Service Bulletin

MOTOCR	
NUMMER	: 0222
DATO	: 20-01-2022
SIDE	: 1 AF 1

EMNE	: Modificering af ladekabel
MODEL	: MOTOCR CITY
REFERENCE	:

Modificering af ladekabel

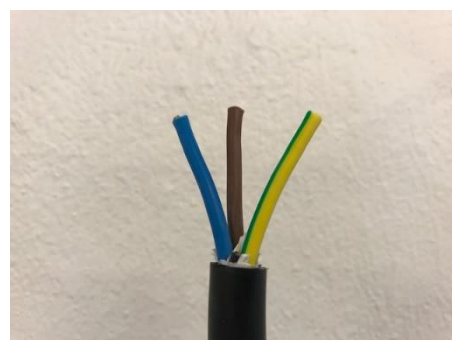
Strømovervågningsboksen på ladekablet kan være skyld i at køretøjet ikke oplades 100%. Derfor bedes i fjerne denne boks på kablet og montere almindelig stikprop med jord

Klip kabel ved rød streg og af isoler ledninger. Fjern de tynde ledninger
Monter ny stikprop med jord.
Blå og brun: Faser
Gul/grøn: Jord

Advarsel: Husk at montere en stikprop med jord. Tilslut også altid ladekablet til en stikkontakt med jord.

Færdigt ladekabel klar til brug
